Θέμα: Έκθεση Πληροφοριών για μικρή ιδιωτική αφαλάτωση σε αδειοδοτημένη γεώτρηση στον Άγιο Θεόδωρο Λάρνακας.

Αναφορικά με το πιο πάνω θέμα και σε συνέχεια του ηλεκτρονικού σας μηνύματος, ημερομηνίας 30 Ιουνίου 2021 με Αρ. Φακ. 02.10.011.012.004.002 που αφορά το περιεχόμενο της έκθεσης πληροφοριών, σας παραθέτουμε πιο κάτω τις απαντήσεις μας με κόκκινο χρώμα.

Λεπτομέρεια / τομή απορροφητικού λάκκου

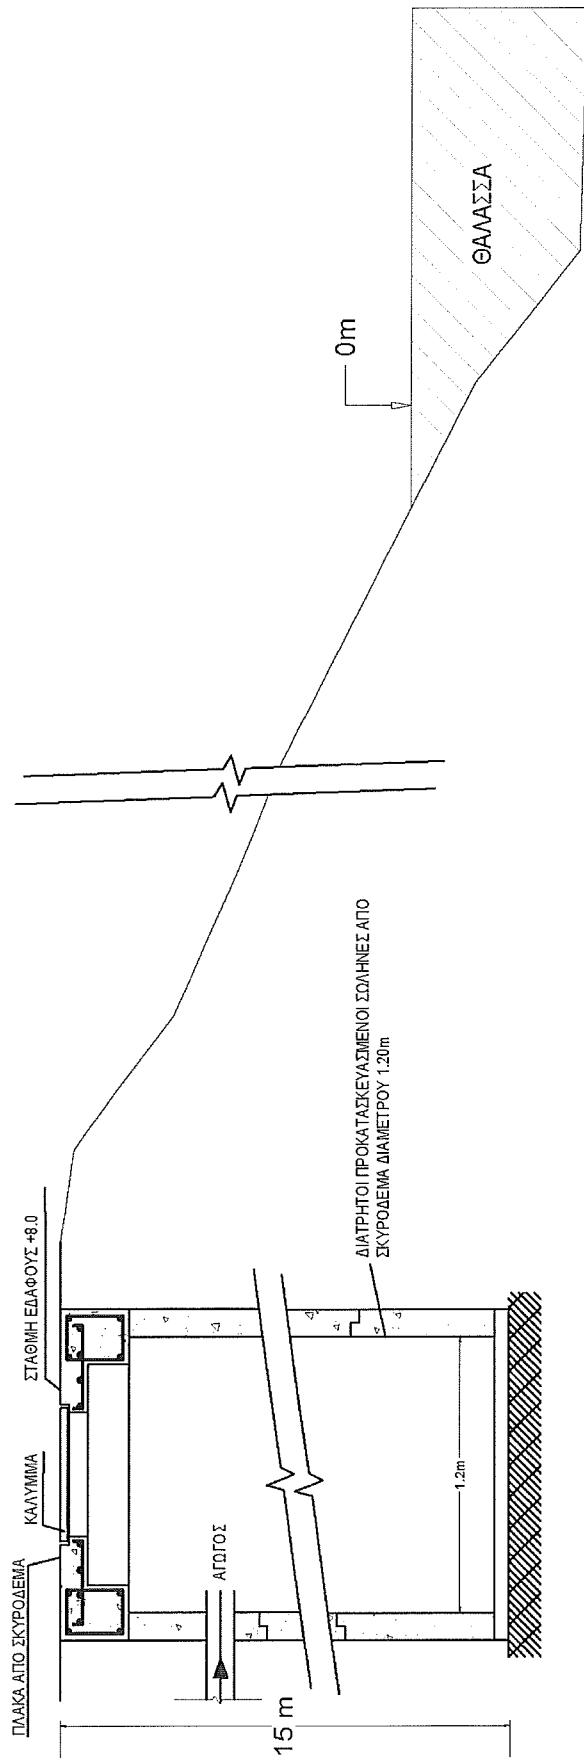
Ερώτημα 8: Είναι καλό να αποσταλεί σχήμα της τομής του απορροφητικού λάκκου που να φαίνεται το βάθος του και η σχέση με το επίπεδο της θάλασσας, καθώς και το σύστημα διοχέτευσης του συμπυκνωμένου νερού και θωράκισής του με τρυπημένους σωληνωτούς αγωγούς από σκυρόδεμα. Επίσης, πόσο βαθύ θα είναι το αυλάκι που θα διανοιχτεί για την εγκατάσταση του αγωγού;

Απάντηση 8: Επισυνάπτεται τομή του απορροφητικού λάκκου που φαίνεται το βάθος του και η σχέση με το επίπεδο της θάλασσας στο Παράρτημα 1. Το βάθος του αυλακιού στο οποίο θα τοποθετηθεί ο αγωγός απόρριψης του συμπυκνώματος θα είναι πολύ μικρό (λιγότερο από 50 εκατοστά), αφού οι αγωγοί μπορούν να τοποθετηθούν σχεδόν επιφανειακά.

Τομή του απορροφητικού λάκκου που φαίνεται
το βάθος του και η σχέση με το επίπεδο της
θάλασσας
